# 改善箇所説明図

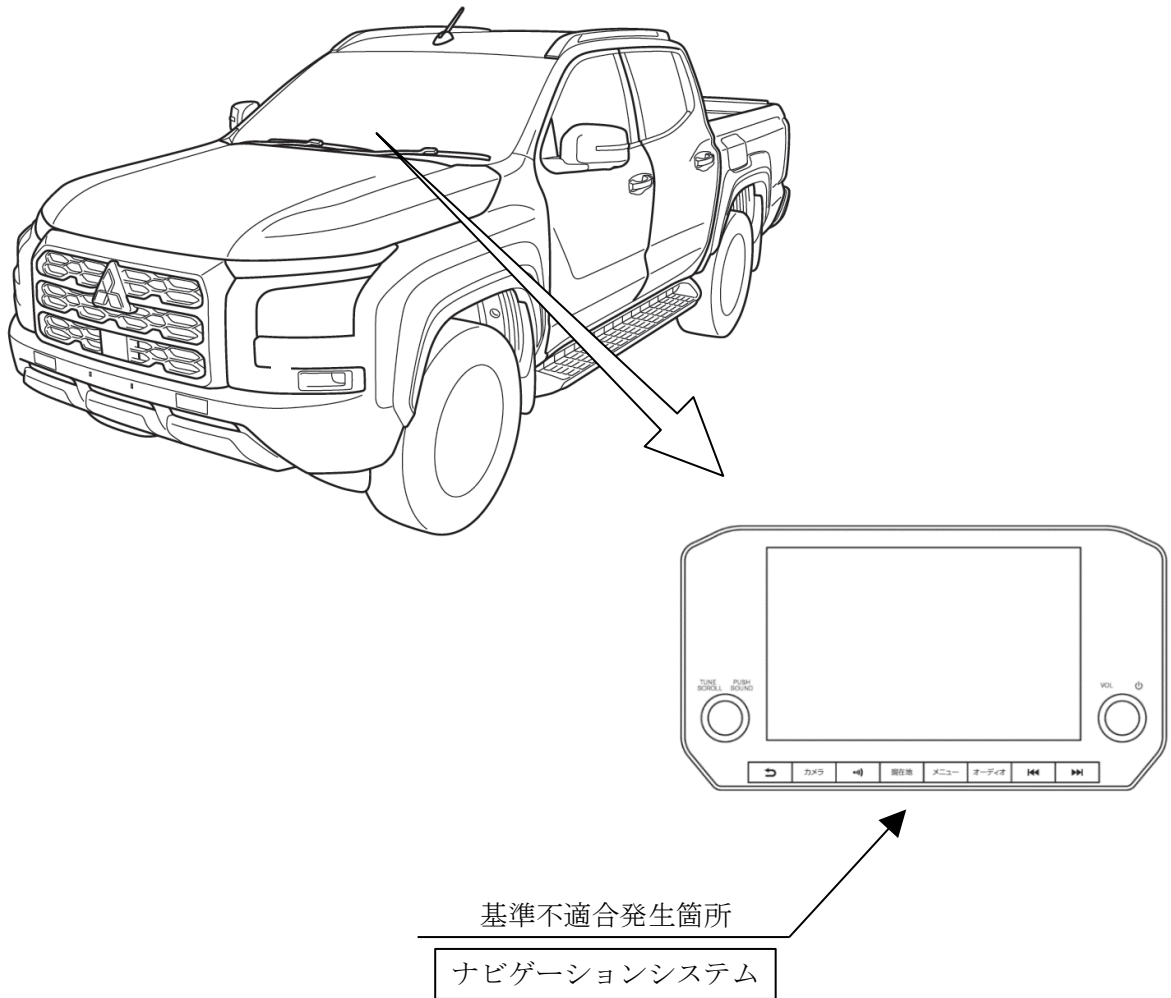
ナビゲーションシステムにおいて、制御プログラムが不適切なため、特定の操作をした場合に、液晶画面が黒くなったりフリーズしたりすることがある。そのため、液晶画面に直前直左確認用のカメラ映像が表示されず、保安基準第44条(後写鏡等の基準)に、また、後退時にリヤカメラ映像が表示されず、保安基準第44条の2(後退時車両直後確認装置)に適合しなくなるおそれがある。

全車両、ナビゲーションシステムの制御プログラムを対策仕様書き替える。

注：図中の  内は、プログラムを書き替える部品を示す。

識別：後席左側ドアのドアチェッカーの取付けボルト頭部に、白または黄色のペイントを塗布する。
